福島第一原子力発電所 特定原子力施設に係る実施計画変更比較表（第Ⅱ章 2.3 使用済燃料プール設備）

福島第一原子力発電所 特定原子力施設に係る実施計画変更比較表（第Ⅱ章 2.11 使用済燃料プールからの燃料取り出し設備）

1号機大型カバー及び換気設備設置に伴い追記

図 4-1 大型カバー概略図

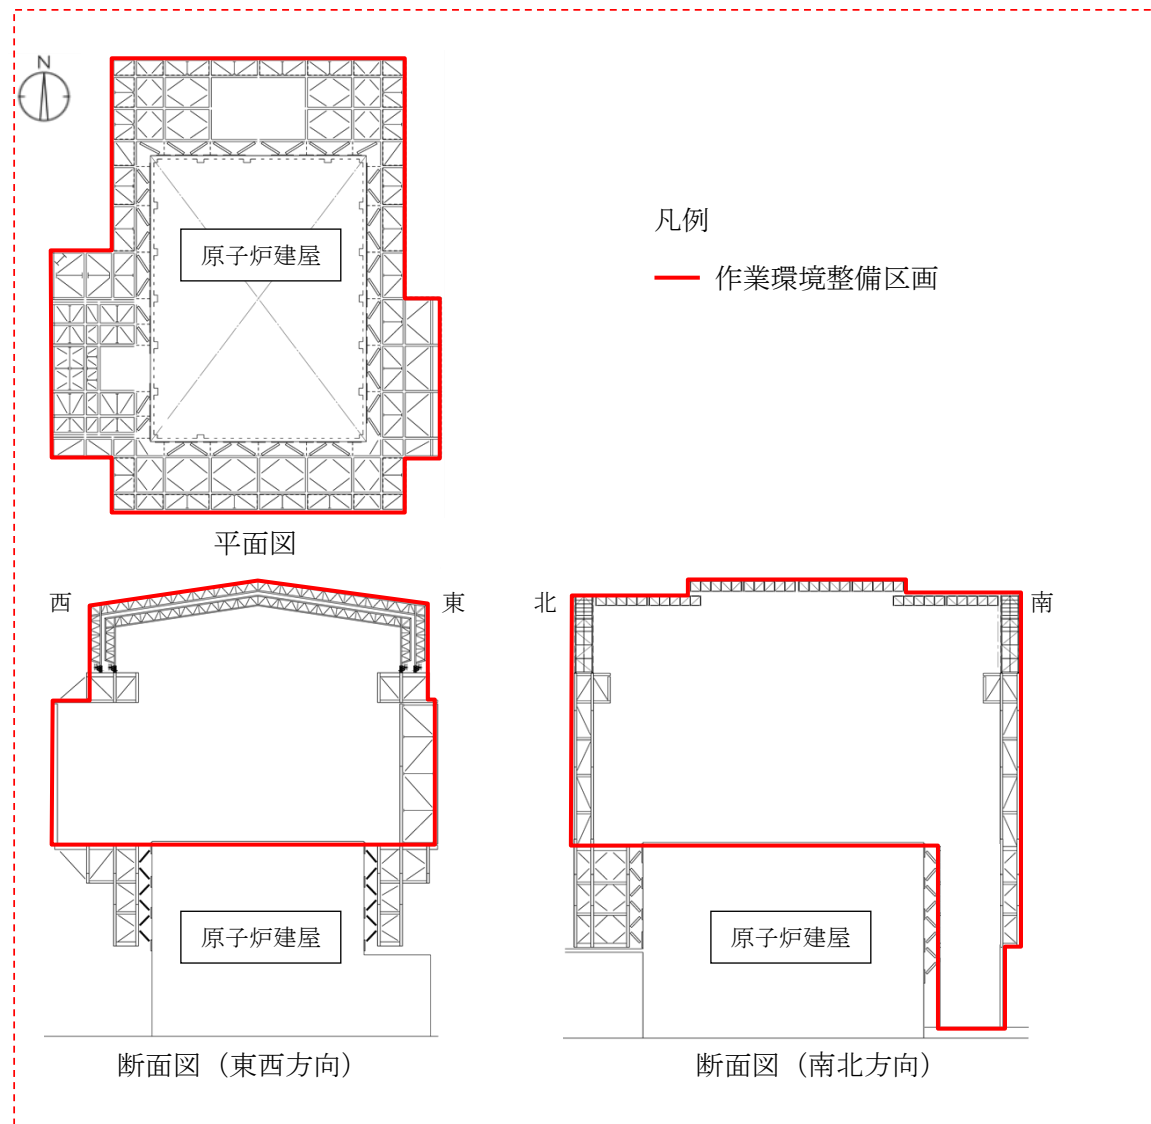
- ・作業環境整備区画を構成・支持する架構及び附属設備を指す。
- ・大型カバーのうち、作業環境整備区画は外装材等により区画し、換気対象範囲とする。

図 4-2 大型カバー換気設備概略構成図

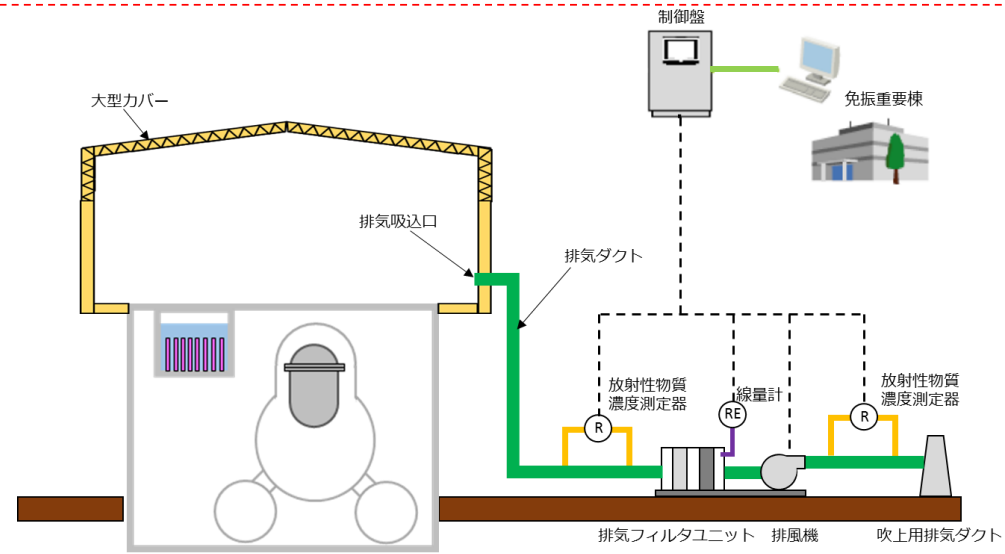
1号機大型カバー及び換気設備設置に伴い追記

図 4-4 大型カバー換気設備系統図

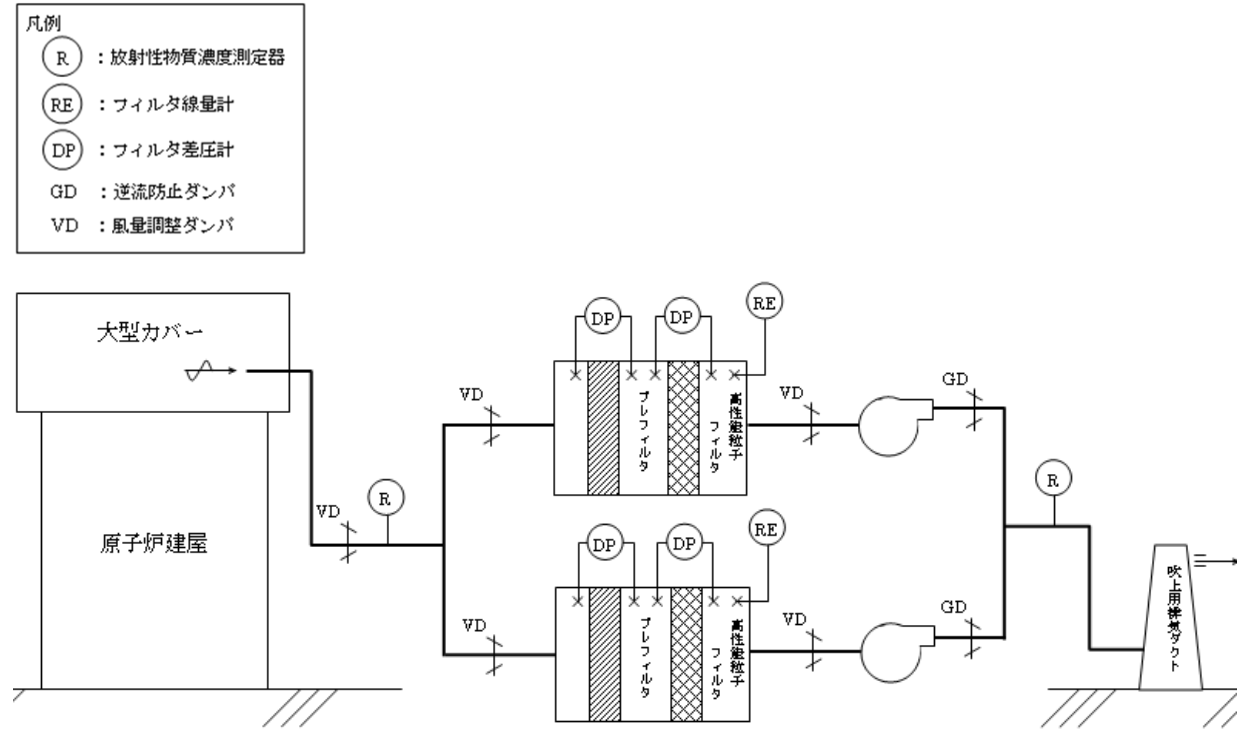
1号機大型カバー及び換気設備設置に伴い追記

図 4-5 大型カバー換気設備電源系統図

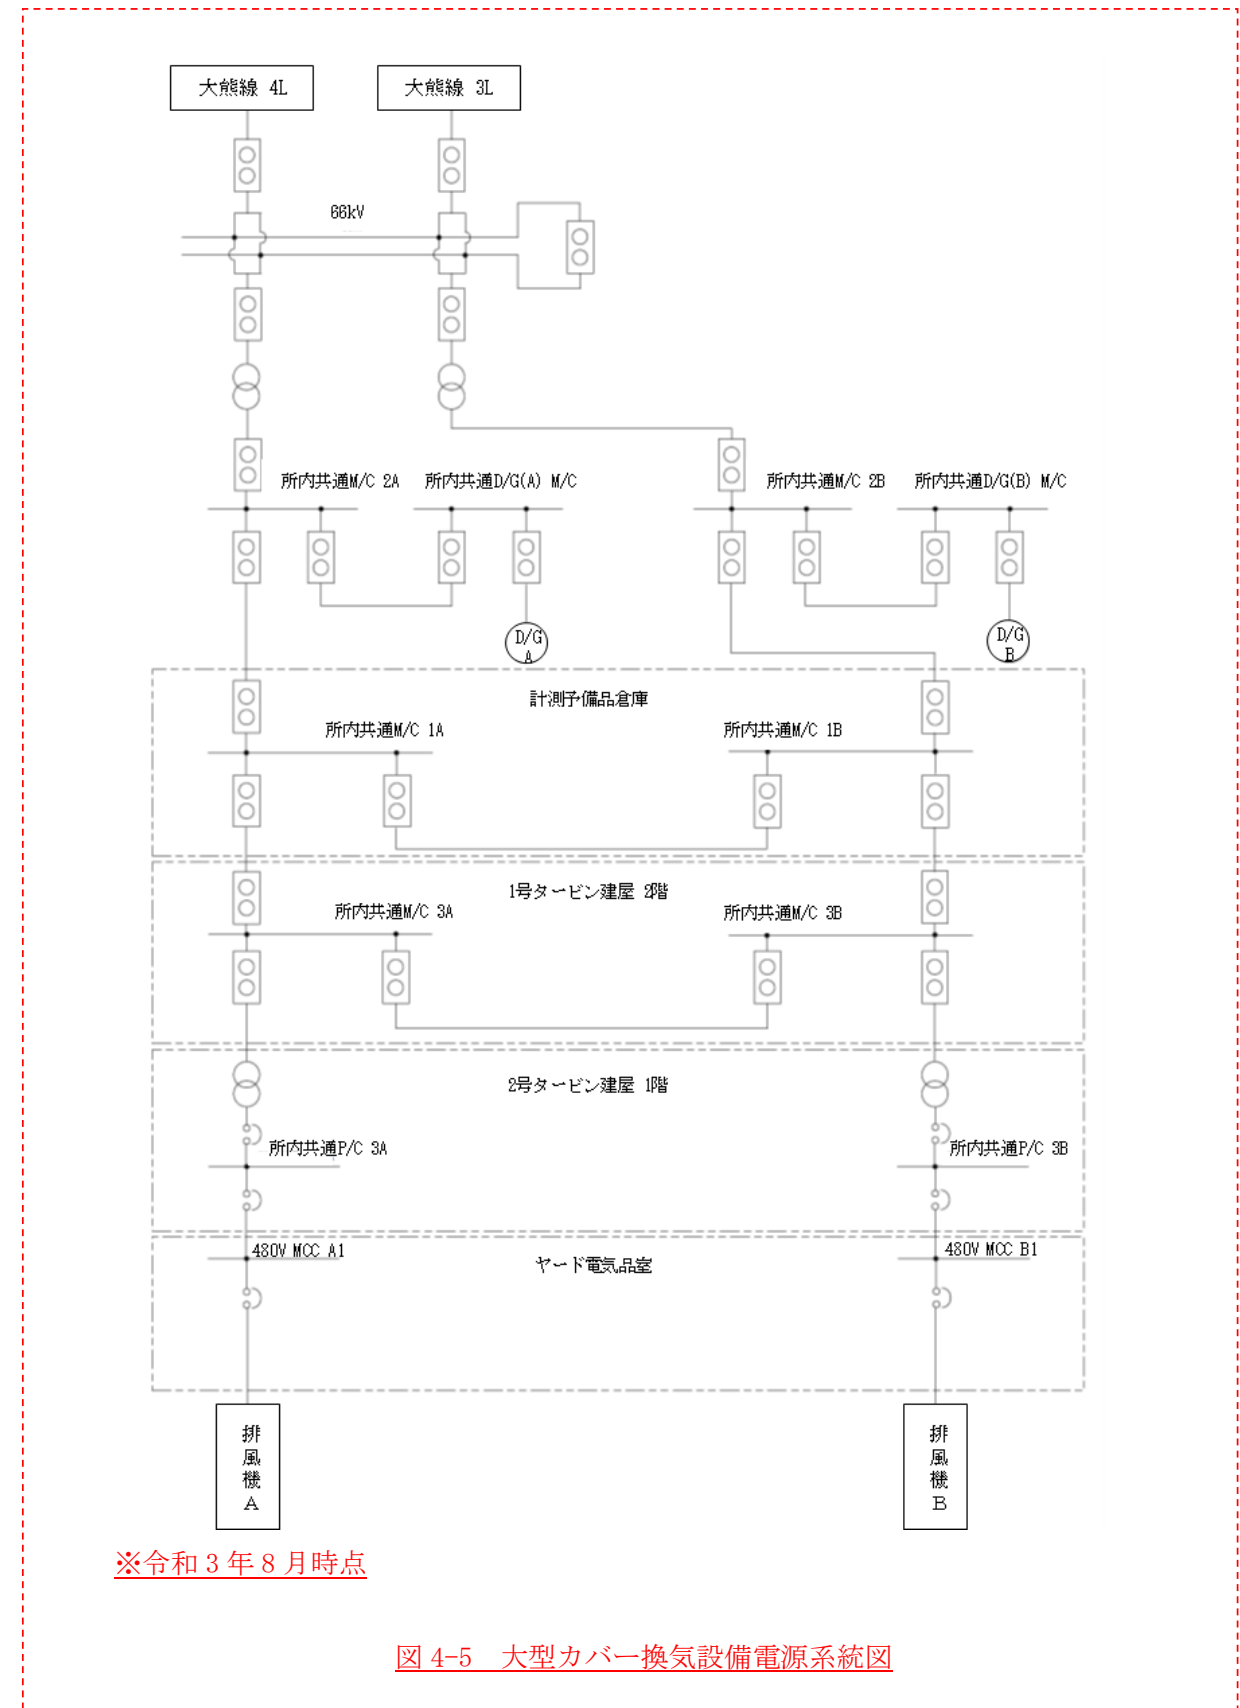
1号機大型カバー及び換気設備設置に伴い追記

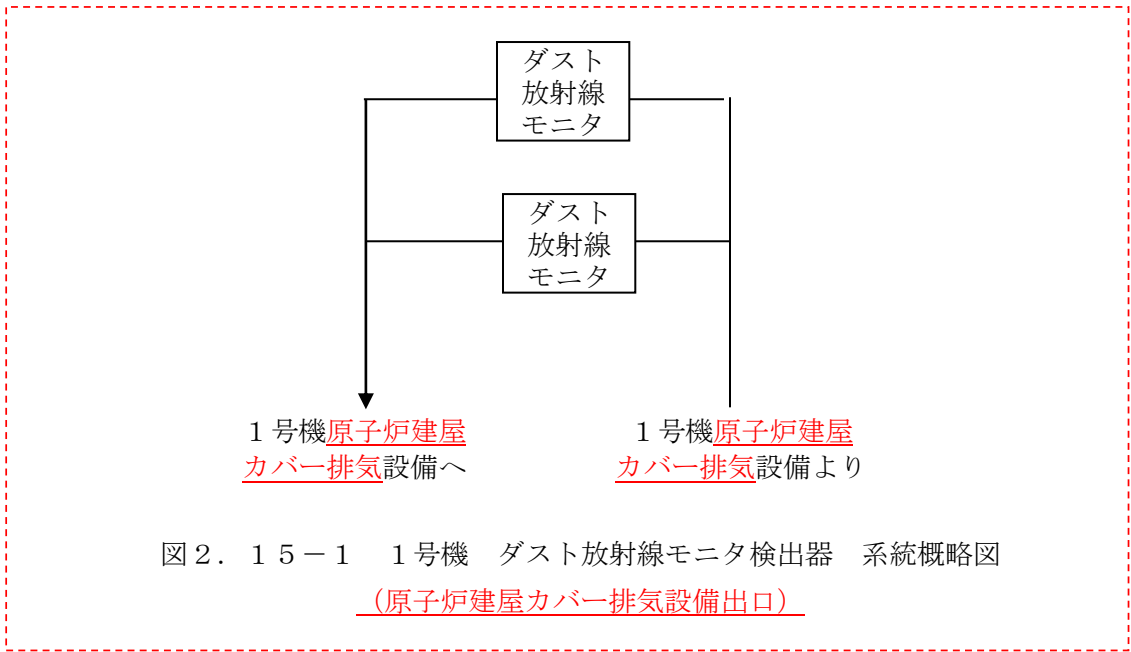
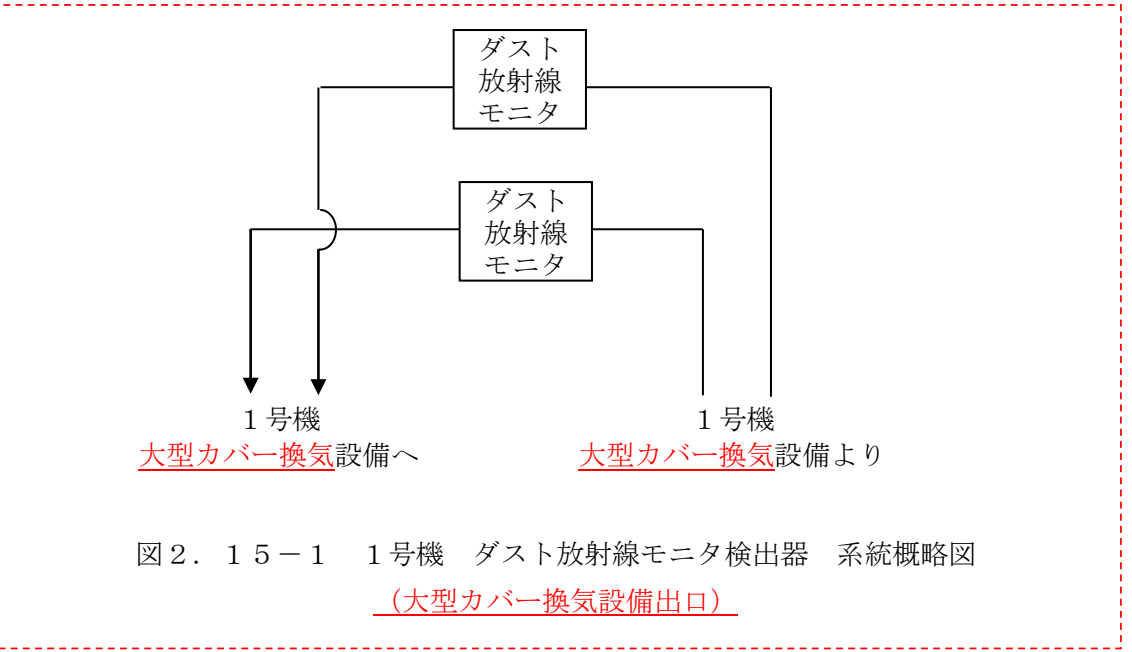
変更前	変更後	変更理由
<p style="text-align: right;">添付資料-1</p> <p style="text-align: center;">ダスト放射線モニタ系統概略図</p>  <p style="text-align: center;">図2. 15-1 1号機 ダスト放射線モニタ検出器 系統概略図 (原子炉建屋カバー排気設備出口)</p> <p>(以下省略)</p>	<p style="text-align: right;">添付資料-1</p> <p style="text-align: center;">ダスト放射線モニタ系統概略図</p>  <p style="text-align: center;">図2. 15-1 1号機 ダスト放射線モニタ検出器 系統概略図 (大型カバー換気設備出口)</p> <p>(以下省略)</p>	<p>1号機原子炉建屋カバー排気設備停止及び1号機大型カバー換気設備設置に伴い変更</p>
